SERVICE INFO – INA 0130

Noua rolă de întindere 531 0859 10

Acoperire completă pentru motoarele D5204 și D5244

Figura 1: 531 0859 10 – noua rolă de întindere

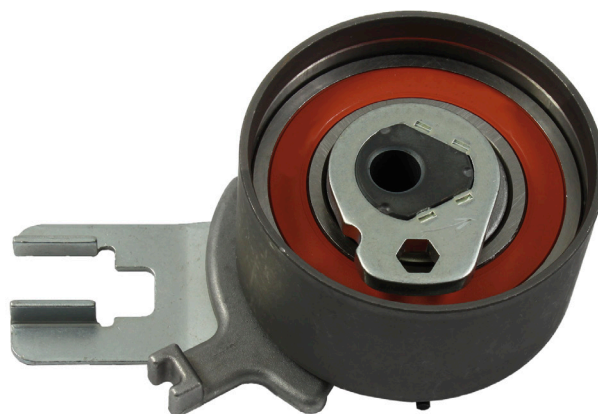
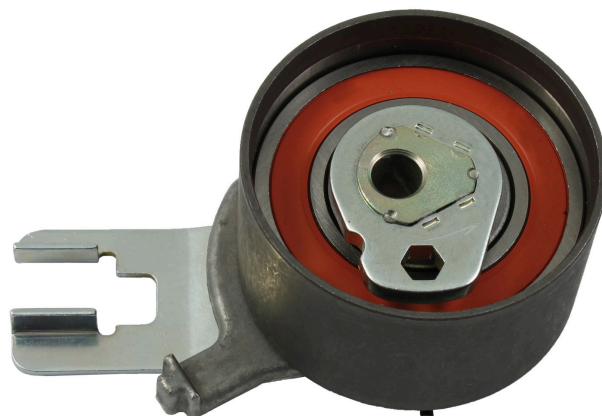
La vehiculele specificate, rola de întindere 531 0515 10 (figura 2) poate fi utilizată numai pentru o gamă limitată de numere de motor.

Din această cauză Schaeffler Automotive Aftermarket a dezvoltat noua rolă de întindere 531 0859 10 (figura 1). Această componentă acoperă toate motoarele D5204 și D5244 pe întreaga perioadă de fabricație.

Ca aspect, cele două curele de întindere diferă doar în ceea ce privește execuția indicatorului de reglare.

Kitul 530 0504 10 cu rola de întindere 531 0515 10 este înlocuit cu kitul 530 0582 10, cu noua rolă de întindere.
